WO-ZP.272.3.18.2020

**Do Wykonawców
biorących udział w postępowaniu**

Dotyczy: postępowania prowadzonego w trybie przetargu nieograniczonego
pn.: „ **Zaprojektowanie i budowa Powiatowego Centrum Opieki Wytchnieniowej
oraz Powiatowego Domu Dzieci w Ciechanowie**”

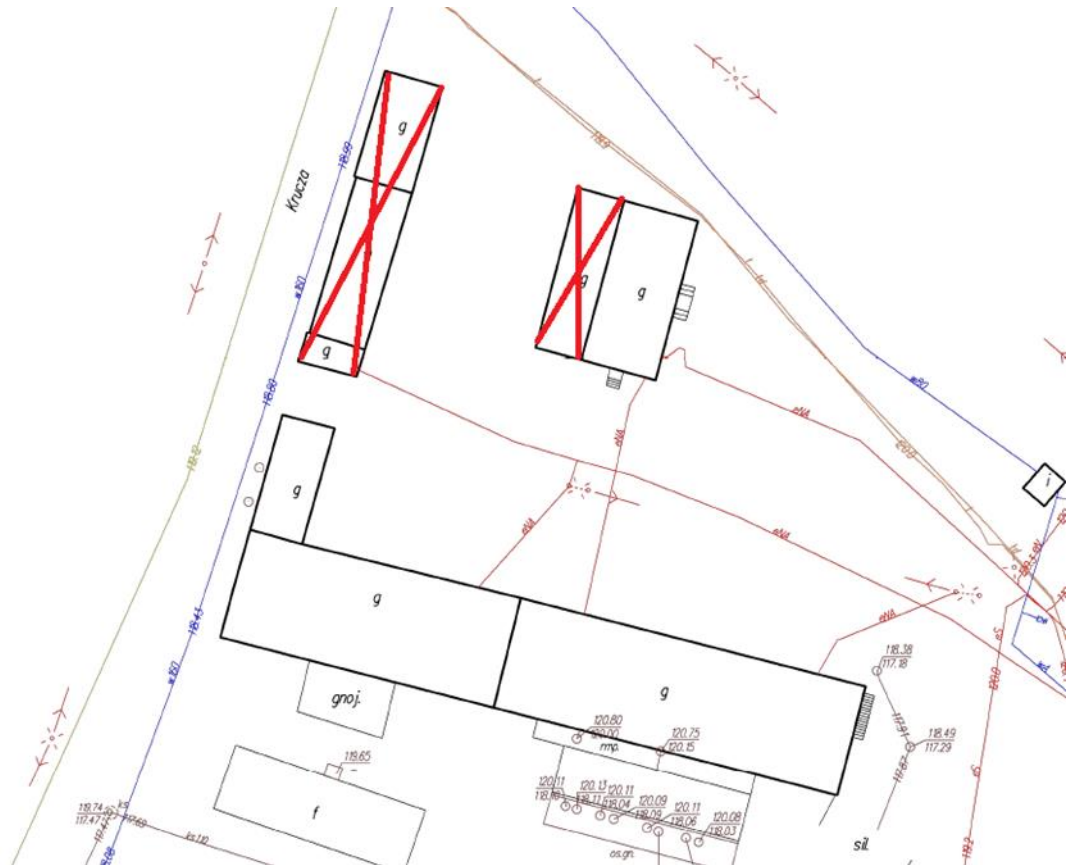
Ponadto Zamawiający uszczegółowia zakres przewidzianej rozbiórki przy budowie Powiatowego Domu Dzieci. Rysunek poniżej przedstawia zaznaczone budynki przewidziane do rozbiórki.
